EX-SHOP
http://www.ex-shop.net

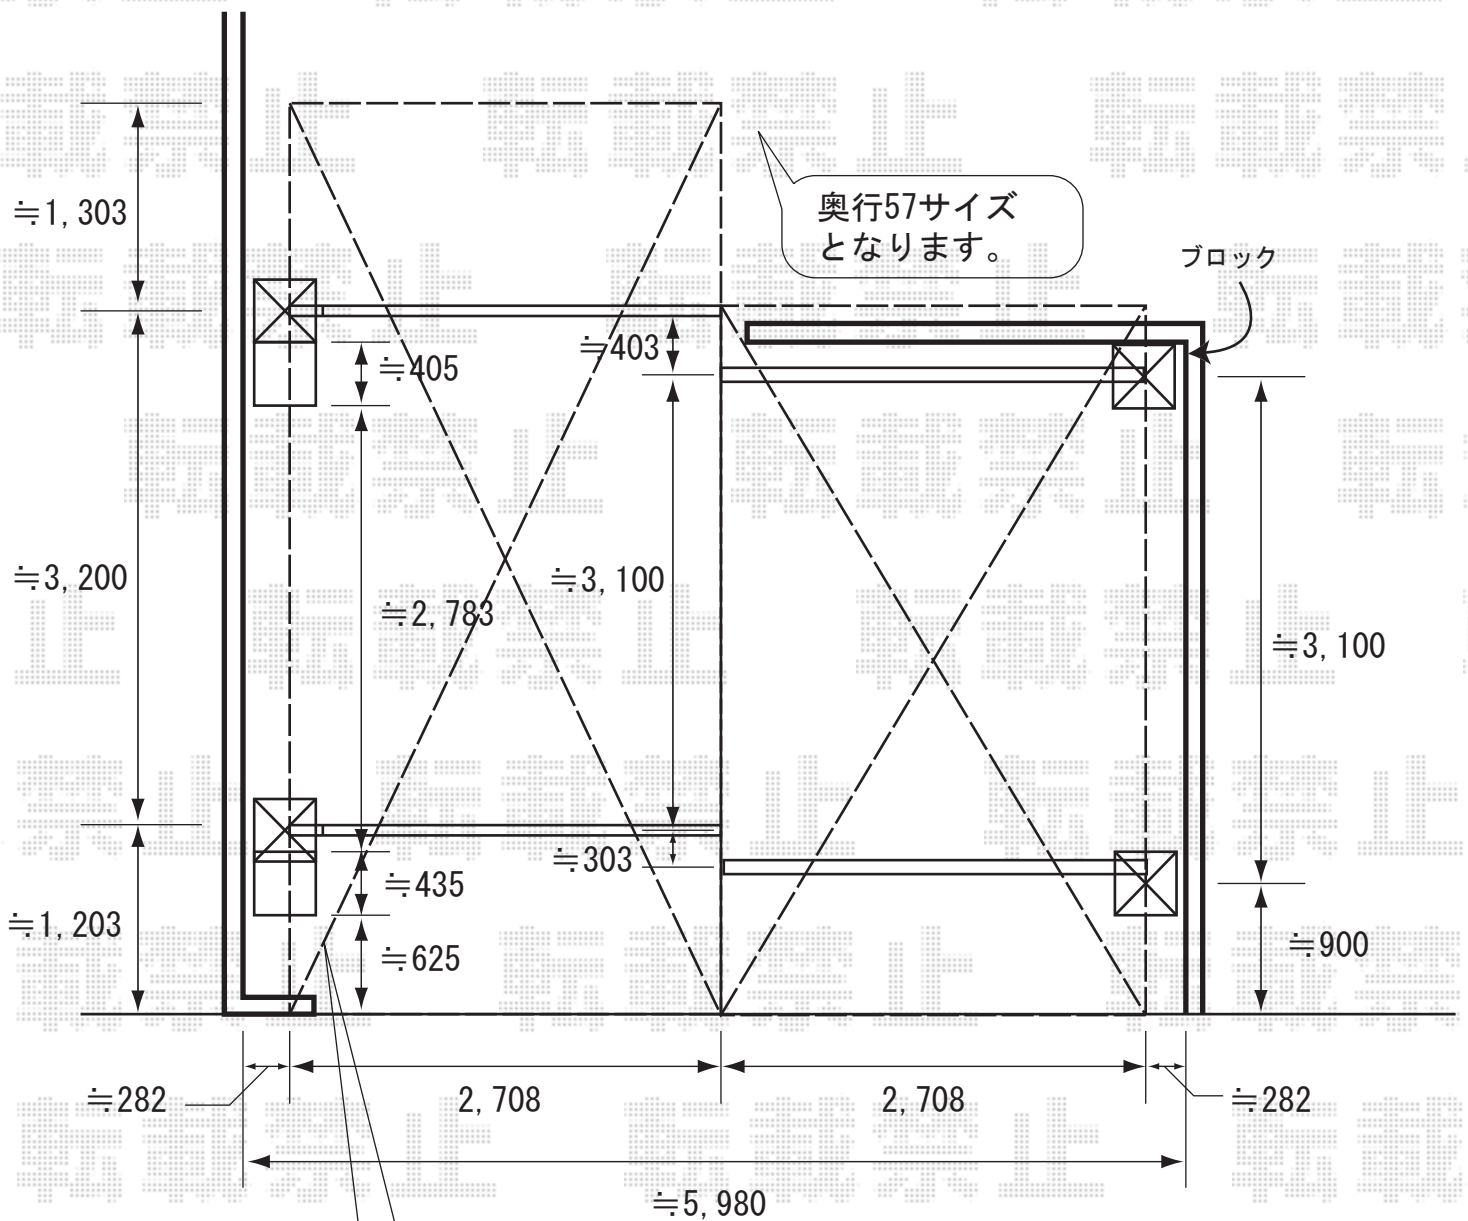
- ① 外観左側・奥行57サイズ分は、奥行切詰め致しません。
- ② 外観右側は、ハコ抜き位置に柱をあわせるよう努めますので、柱建てを行い、モルタルにて埋め戻し致します。
- ③ 以上のことから、左右での柱位置・柱ピッチが異なります。強度には問題はございませんが、何卒、ご容赦くださいませ。
- ④ また、外観左側の現状ハコ抜き部分につきましては、埋め戻しのお手配を、宜しくお願い致します。
